改善箇所説明図

改善措置の内容

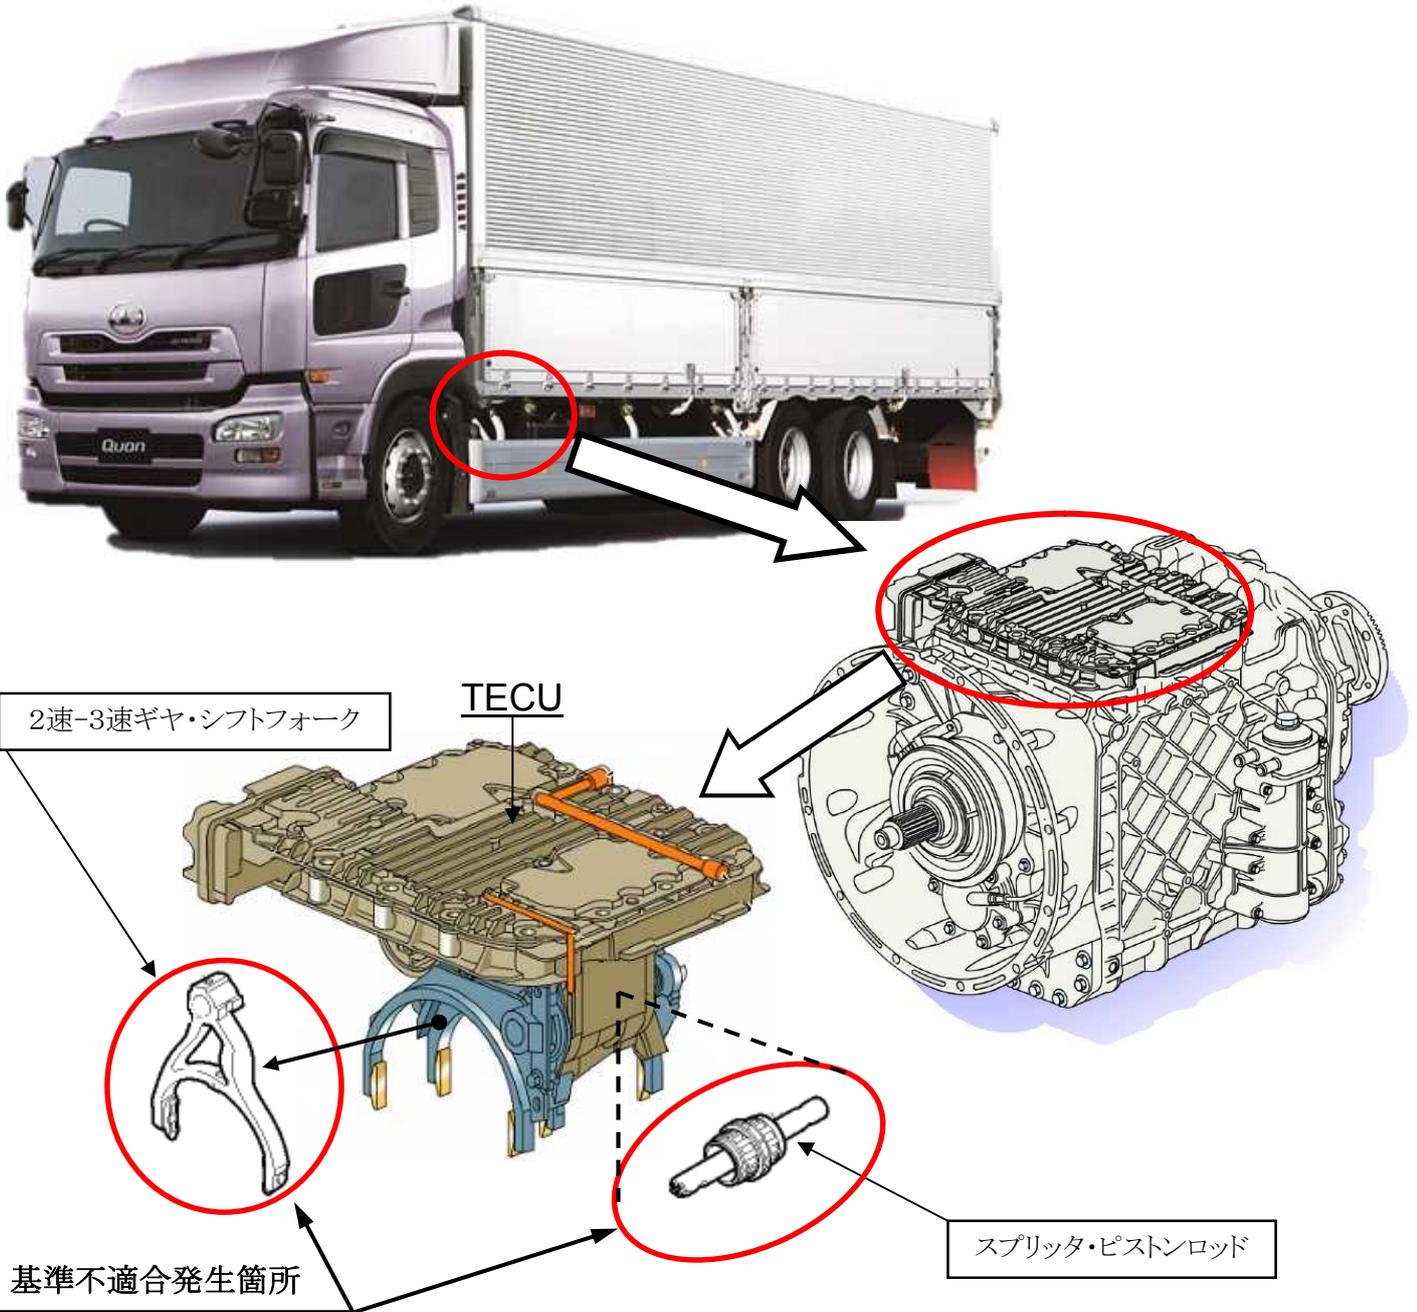
電子制御機械式自動変速機の2速-3速ギヤ・シフトフォーク及びスプリッタ・ピストンロッドの強度が不足しているため、当該フォーク及びロッドに亀裂が発生するものがある。そのため、そのままの状態で使用を続けると亀裂が進行し、当該フォーク又はロッドが折損し、最悪の場合、走行不能に至るおそれがある。

- ①自動変速機の2速-3速ギヤ・シフトフォークを対策品と交換する。
- ②自動変速機のスプリッタ・ピストンロッドを対策品と交換する。

注: 内は交換する部品を示す。

識別:TECU コネクタ部に、白色ペイントを塗布する。
